АКТ
технічного обслуговування внутрішньобудинкових
систем газопостачання у багатоквартирному будинку

№ 8

від 10 липня 2024 року

виконано роботи з технічного обслуговування ВБСГ багатоквартирного будинку (гуртожитку), № 6 по вул. Володимира Черкасова

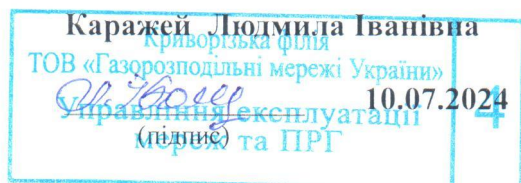
Під час проведення ТО ВБСГ були виявлені порушення п.7.39, глава 7 ДБН В.2.5-20:2018 «Газопостачання» а саме: всередині третього під'їзду відсутня відстань між внутрішнім газопроводом і електрокабелями; та п. 5.7, глава 5, розділ V ПБСГ виявлені витоки газу на кранах Ø 40 мм – 2 шт., які були усунені шляхом перенакування різьбового з'єднання (заміна мастильного та ущільнюючого матеріалу).

За виявленим порушенням в складено відповідний акт-припис № 80, який вручено управителю ТОВ «УЮТ-2011».

На теперішній час для усунення порушення необхідно прибрати всередині третього під'їзду електрокабелі з внутрішнього газопроводу. Усунути виявлений недолік в термін до 14.08.2024.
